BELLANRANTA

VALMISTELUVAIHEESTA SAADUT LAUSUNNOT JA MIELIPIITEET VASTINEINEEN

KAAVARUNKO VE 1

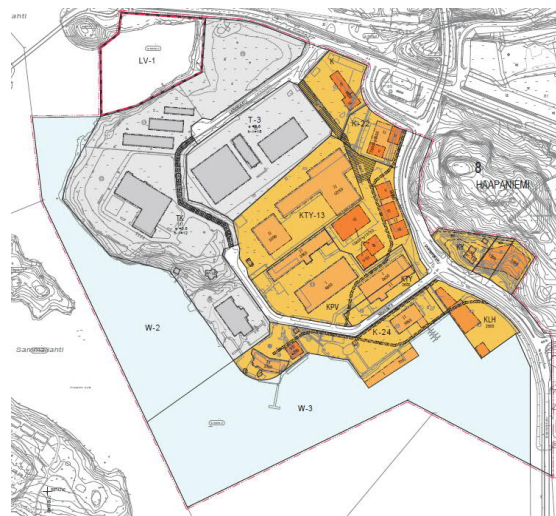
Vaihtoehto 1

Vaihtoehdossa 1 esitettyjä rakennusmassoja pidettiin liian korkeina.

Kaavaehdotuksessa rannan käsittely ja rantaviivan muotoilu on lausunnossa esitetyn mukaista. Saanan viereinen hotellirakennus on mahdollista toteuttaa VIII-kerroksisena. Alueen suunnittelua tulevat ohjaamaan laajennettu kaupunkikuvatyöryhmä, kaupunkikuvatyöryhmä ja asemakaavapäällikkö. Kaavamääräyksellä edellytetään, että rakentamisen tulee olla arkkitehtuuriltaan korkeatasoista, mittasuhteiltaan sopusuhtaista ja ympäröivään rakentamiseen sopeutuvaa (laa-1).

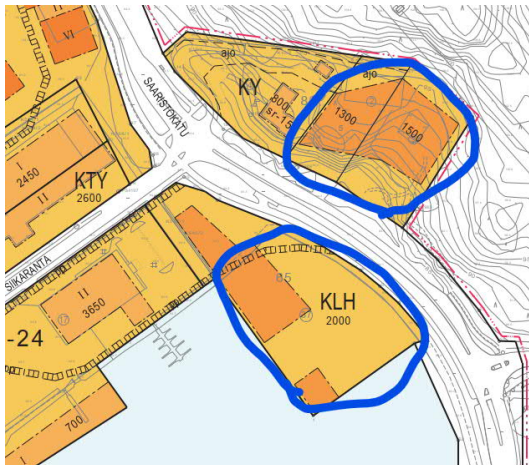
Esimerkkikuva Kuopion satamasta, jossa kapealla ranta-alueella on viihtyisiä ja avoin kulkuyhteys

Vierastamme suunnitelmissa esitettyä ranta-alueen varaamista pienialaisille majoitustiloille. Ratkaisu on maisemallisesti outo ja rikkoo yhtenäisen rantareitin nyt rakenteilla olevan vierasvenesataman sekä padel-hallien luota Saanalle. Alue tulee olemaan jatkossa yksi Kuopion matkailun kärkikohteita ja tätä näkökulmaa ajatellen alueen tulisi muodostaa yhtenäinen kokonaisuus, vaikka Saaristokatu jakaakin alueen kahteen eri osaan. Alueen avoimen käytön kannalta ranta-alue tulisi jättää kokonaisuudessaan avoimeksi, vähintään kävelyraitin leveydeltä. Nykyisen venemyymälän ja rannan väliin rakentaminen on kuitenkin perusteltua. Tällöin ratkaisu toisi hieman suojaa myös alueen virkistystoiminnoille Saaristokadun liikenteeltä. Asukasyhdistys ehdottaa, että majoitustilojen ja rannan väliin jätettäisiin yleisölle avoin rantaraitti tai esimerkiksi Kuopion matkustajasataman kaltainen ratkaisu, jossa kerrostalojen ja vesialueen välissä on viihtyisiä satamalahdun alue kevyen liikenteen väylän, istutusten ja penkkien kanssa.

Alueen kehittämisen kannalta ranta-alueen varaaminen pienialaisille majoitustiloille sekä oleskelu- ja harrastuspalveluille on kaupungin kannalta kannatettavaa. Hanke tukee Kuopion matkailua ja vetovoimaisuutta omana erilaisena ja ainutlaatuisena majoitus- ja harrastuskohteenaan, mikä tuo hyötyjä koko kaupungille ja yritystoiminnalle. Kaupunkirakennelautakunta on 16.6.2021 tehnyt aluetta koskevan suunnitteluvaramääräyksen ja oikeuttanut ja valtuuttanut hakijan hakemaan vesialueen täyttämiseksi tarvittavat viranomaisluvut. Alueen omistaja voi toteuttaa rannalle yleisölle avoimen ja viihtyisän rantaraitin sekä oleskelu- ja virkistystiloja.
